Impianto fotovoltaico flottante “Cave Podere Stanga” nel Comune di Piacenza

Studio di Impatto Ambientale

INT.SIA.R.09.a

Relazione idraulica

Figura 5. Estratto di "Tav. A1 - Tutela ambientale, paesaggistica e storico culturale" (PTCP Provincia di Piacenza). In rosso: indicazione dell'area di intervento (Cave "Podere Stanga")

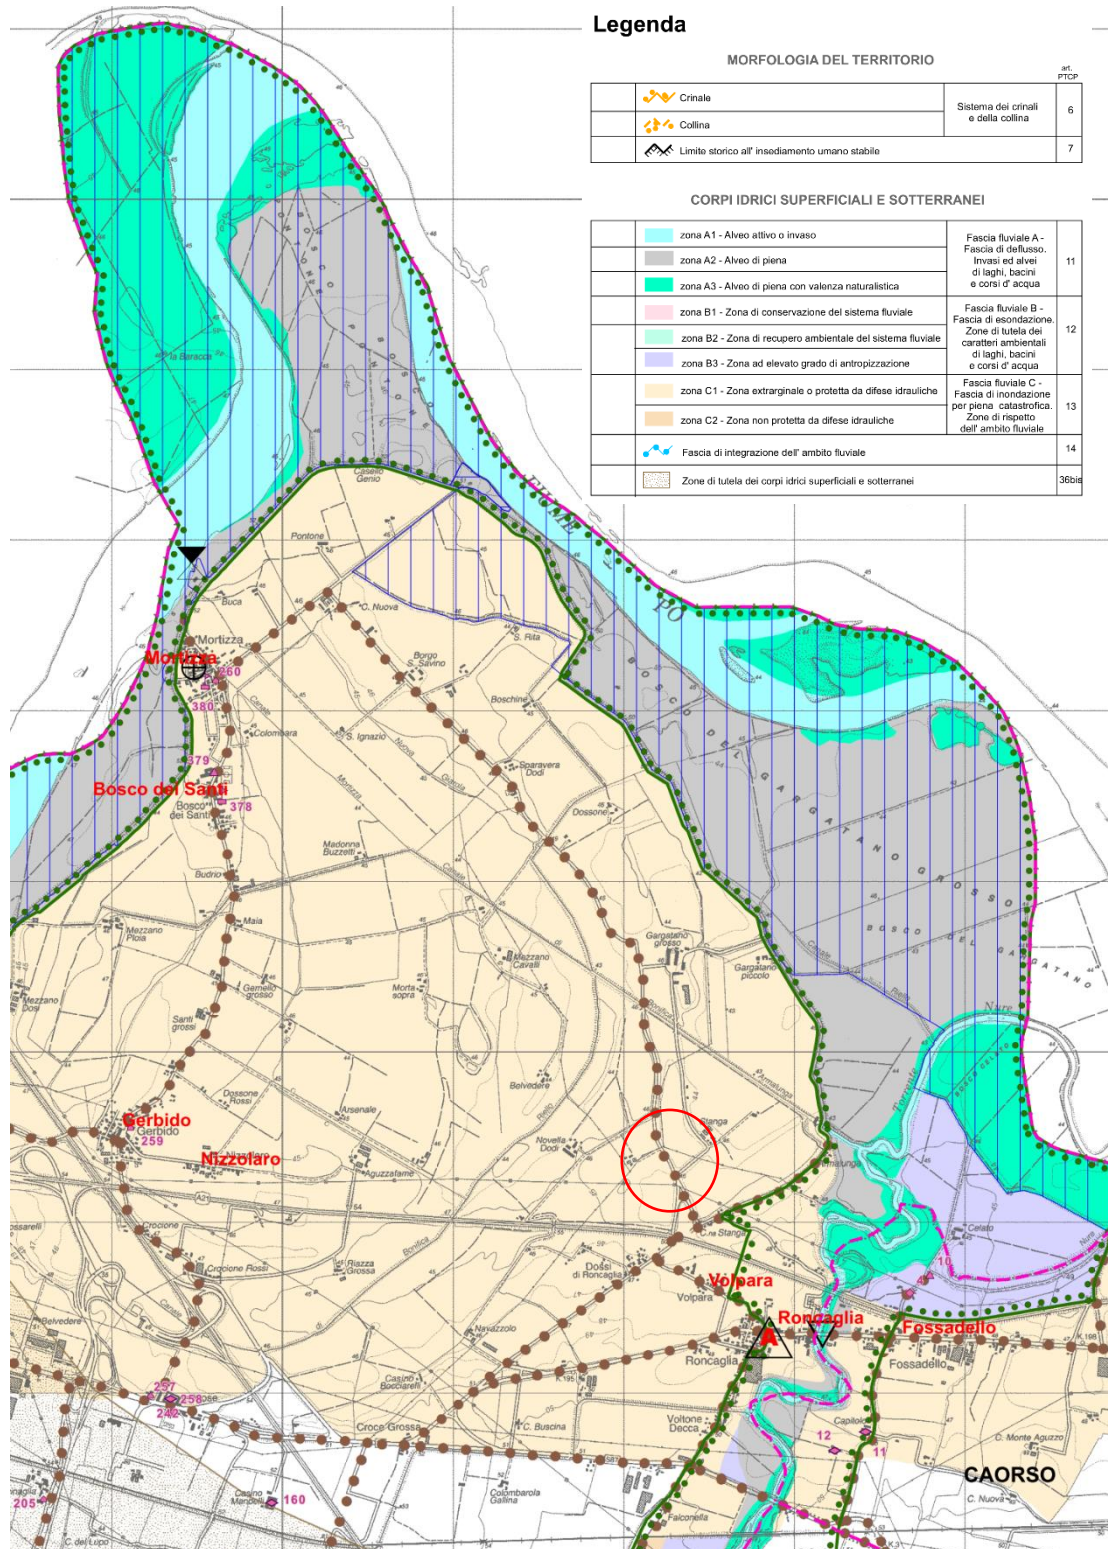
La Provincia di Piacenza, in relazione al PTCP, segnala quanto segue: *"Considerata la presenza, nell'ambito di progetto, della fascia fluviale C, in caso di eventuali interferenze degli interventi in progetto con la stessa, i medesimi, ai sensi del comma 4 lettera c) dell'art. 13 del PTCP risultano ammissibili subordinatamente a studio di compatibilità idraulica"*.

L'area di progetto rientra nella Fascia C *"Fascia di inondazione di piena catastrofica - Zone di rispetto dell'ambito fluviale"* del PAI, in particolare nella Fascia C1 *"Zona extrarginale o protetta da difese idrauliche"* (**Errore. L'origine riferimento non è stata trovata.**).

Ai fini del recepimento delle osservazioni della Provincia di Piacenza e di quanto previsto dalle Norme del PTCP, con la presente relazione idraulica si intende dimostrare come l'opera in progetto non interferisca con la perimetrazione della Fascia C e che non vengono peggiorate le condizioni idrauliche delle aree limitrofe (si veda il Par.3.1).

- (a) Si rileva che l'ingombro dell'impianto fotovoltaico non è tale da apportare variazioni significative ai livelli idrici nelle aree circostanti conseguenti alle esondazioni cartografate dalla Fascia C: come indicato in Figura 10, l'impianto è costituito da pannelli dello spessore di pochi centimetri e da galleggianti di diametro 400 mm, che nel complesso sottraggono un volume insignificante all'area occupata dalle acque, tale per cui l'incremento dei livelli idrici nelle aree circostanti può considerarsi ininfluenza, in virtù dei volumi d'acqua in gioco in caso di eventi estremi come quelli corrispondenti alla Fascia C;

- (b) Allo stesso modo, è facilmente intuibile dall'osservazione di Figura 11 come il volume occupato dalla parte sommersa dei galleggianti all'interno del bacino di cava non è tale da apportare aumenti significativi del livello del bacino, in considerazione del rapporto tra il volume sommerso e il volume d'acqua presente nel bacino stesso: non si prevede pertanto un incremento del rischio di esondazione dello stesso bacino in conseguenza al posizionamento dei pannelli flottanti.

Figura 8. PGRA - APSFR arginate di rango distrettuale - Tiranti idrici del fiume Po (in alto) e di Po e fiume Nure (in basso) conseguenti ad esondazioni con scarsa probabilità di accadimento (scenario P1). In rosso: area di intervento.

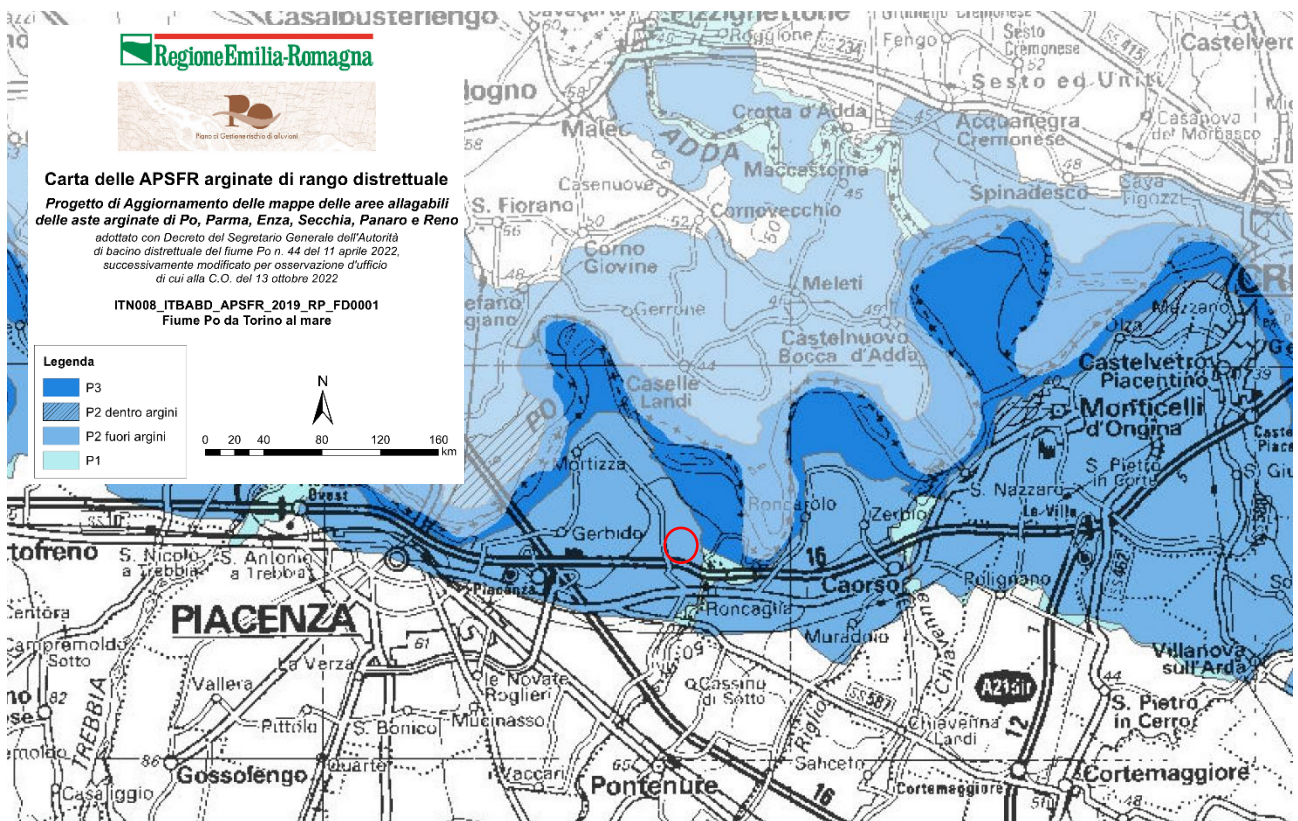
La Provincia di Piacenza, in relazione al PGRA, segnala che l'area in progetto rientra nelle zone classificate come "P2 — M —Alluvioni poco frequenti — media probabilità (tempo di ritorno fra 50 e 200anni)" e "P1 — L —Scarsa probabilità di alluvioni o scenari di eventi estremi" e che pertanto vale quanto segue:

Le elaborazioni eseguite hanno inoltre permesso di individuare i tiranti idrici conseguenti alle diverse probabilità di esondazione, che nel caso in esame si attestano oltre gli 1,5-2 m (Figura 8).

Ai fini del recepimento delle osservazioni della Provincia di Piacenza e di quanto previsto dalle Norme del PTCP, con la presente relazione idraulica si intende dimostrare che gli accorgimenti progettuali presi per limitare la vulnerabilità dei beni esposti siano sufficienti per evitare che le esondazioni previste dal PGRA apportino danni alle strutture in progetto; si dimostra inoltre come il progetto garantisca il rispetto del principio di invarianza idraulica (si veda il Par.3.3.1).

Figura 9. Scenari di pericolosità PGRA per il fiume Nure. In rosso: area di intervento

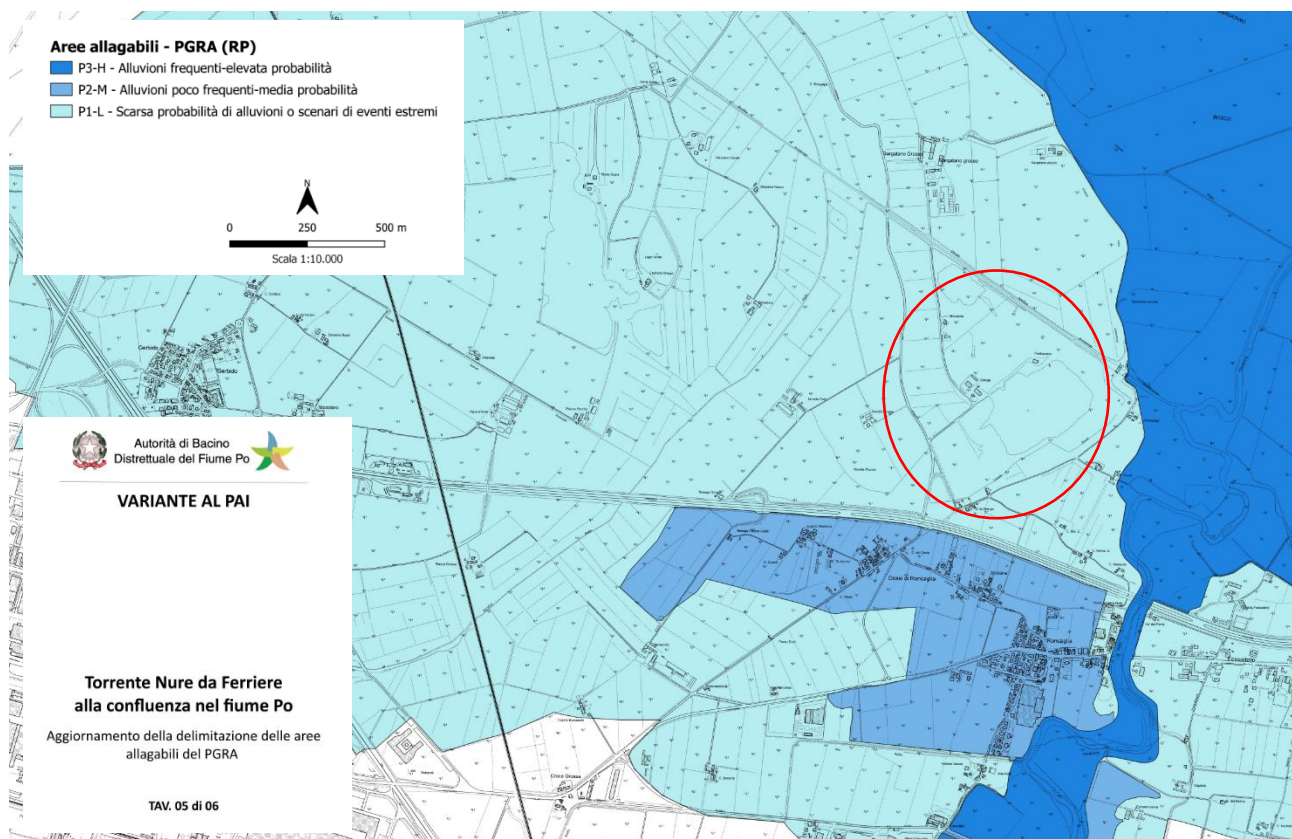
La Provincia di Piacenza, in relazione al PGRA inerente al fiume Nure, segnala che l'area in progetto rientra nelle zone classificate come "P2 — M — Alluvioni poco frequenti — media probabilità (tempo di ritorno fra 50 e 200anni)" e "P1 — L — Scarsa probabilità di alluvioni o scenari di eventi estremi" (Figura 9).

Ai fini del recepimento delle osservazioni della Provincia di Piacenza e di quanto previsto dalle Norme del PTCP, con la presente relazione idraulica si intende quindi anche in questo caso dimostrare che gli accorgimenti progettuali presi per limitare la vulnerabilità dei beni esposti sono sufficienti per evitare che le esondazioni previste dal PGRA apportino danni alle strutture in progetto; si dimostra inoltre come il progetto garantisca il rispetto del principio di invarianza idraulica (si veda il Par.3.3.2).
